溶接専門部会 (WS) 火技解釈第 10 章 検討課題 一覧表 (1/17) 「令和 6 年 9 月 3 日現在」

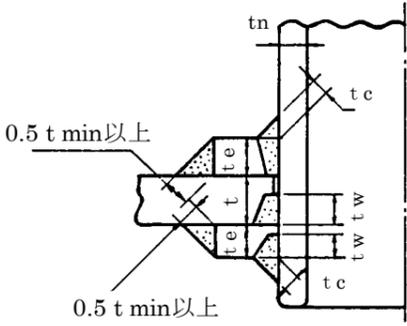
No.	課題番号	【課題名】 概要	主要な 条項	担当 Gr.	改正 提案	理 由	WS 最終審議	WS 投票	JESC 提案	JESC 提案結果	備 考
7	WS06-02	<p>【平板又は管板を取り付ける継手の溶接部】 火技解釈別図 3(11)の構造で、ステーで支えられるか否かで溶接脚長が決められていたが、ASME2003Addenda 以降では、ステーの有無による区分が廃止されている。</p> <p>(11)</p> 	別図第 3 (11)	溶接設計	否	ステーの取り付け方法、サイズに関して、事項は多種多様にあり、全てのケースが強度を満足するとは言えない。	WS 19-1	—	—	—	
8	WS06-03	<p>【管台を取り付ける継手の溶接部】 ASME Sec. I 2002 Addenda から PW16.1(p)の図が削除された。</p> <p>(20)</p> 	別図第 4 (20)	溶接設計	否	溶接強度の健全性が問題となった訳でもなく、適用に問題ないため現行のままとする。	WS 19-1	—	—	—	
9	WS06-04	<p>【溶接部の強度不足】 「高クロム鋼の長時間クリープ強度低下に関する技術基準適合性調査委員会」(略称:SHC 委員会*1)で検討された内容の火技解釈への取り込み。</p> <p>*1: Committee on Establishing Allowable Stress Value etc. of High Chromium Ferritic Steel</p>	第 121 条	溶接設計	否	溶接部の強度低下に係り、現行の溶接継手効率の式に入っている因子である継手の種類、溶接部の検査に溶接継手部のクリープ強度の因子を加えた溶接継手の効率 $\eta$ として、火技解釈第 1 章の計算式改正を提案する。 溶接設計に絡み、JISB8201 の訂正を行いたい予定である。	WS 19-1	—	—	—	
10	WS06-05	<p>【ボイラー等の溶接部の表面欠陥】 現行の火技解釈ではアンダーカット及びオーバーラップ等については、有害なものがあるとはならないと記載されているため、定量的判断材料を追加したい。</p>	第 124 条	溶接設計	否	溶接部のアンダーカットに関する定量的な評価の取入れであり、表面欠陥の形状、寸法等に対し強度的な評価を行い有害が否かの判断材料が必要。このため、様々な実験、解析、調査等が必要となる。	WS 19-1	—	—	—

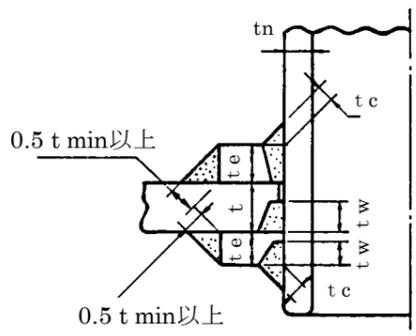
No.	課題番号	【課題名】 概要	主要な 条項	担当 Gr.	改正 提案	理 由	WS 最終審議	WS 投票	JESC 提案	JESC 提案結果	備 考
23	WS09-06	<p>【適用できる管の外径制限】 別図第 4-(28)については、取付けられる管の外径が 114 mm 以上 166 mm 以下のものに制限されている。この制限を緩和したい。</p>  <p>ポイラー等及び熱交換器等に限る。 取り付けられる管の外径が114mm以上166mm以下のものに限る。 tnは、管台の厚さ (mmを単位とする。)</p>	別図第 4	溶接設計	要	この継手は、特認(特殊方法溶接の認可)を基に、平成 12 年の火技解釈から採り入れられた。下制限の外形 114 mm 以上については、当時の特認では外形 114 mm 未満にも適用され問題なく使用されており、また、この継手形状は、強度も向上し溶接性も問題ないものであるため、この下制限は不要である。上制限の外形 166 mm 以下については、ASME では、このような片側部分溶込み継手には NPS6 インチ以下と適用制限しており、この規定と整合しなくなるため、そのままとする。よって、下制限について改正する。	WS 21-2	JESC/WS 0030 可決	H22.2.2	#58 JESC 承認	検討要望一覧表 要望番号： 081205-9 から 移行
24	WS10-01	<p>【管台を取り付ける継手の溶接部 別図第 4 (備考) の改正】 「<math>t_{min}</math> は、(13)から(20)まで及び(29)から(33)までにあつては、<math>t</math>、<math>t_n</math> 又は <math>t_w</math> のうちの小さいもの。ただし、19 mm 以上とする必要はない。」とされているが、「<math>t_w</math> は、部分溶接の場合における深さ (mm を単位とする。) で <math>0.7 t_{min}</math> 以上」とされており、<math>t_{min}</math> と <math>t_w</math> は互いに呼びあい計算上成立しない。 このため、整合の取れる記載に見直したい。 具体的な図は、(20)で代表している。</p> 	別図第 4	溶接設計	要	別図第 4 備考 1 において、「 $t_w$ は $0.7 t_{min}$ 以上」とあり、現行の規定では $t_w$ と $t_{min}$ が互いに呼合うかたちになっており、計算上成立しない。 ASME との整合性及び火技解釈の履歴調査、胴と管台溶接部の強度検討確認等により整合性のとれた内容に改正する。	WS 22-1	JESC/WS 0033 可決	H24.3.15	#68 JESC 承認	検討要望一覧表 要望番号： 081205-10 から 移行
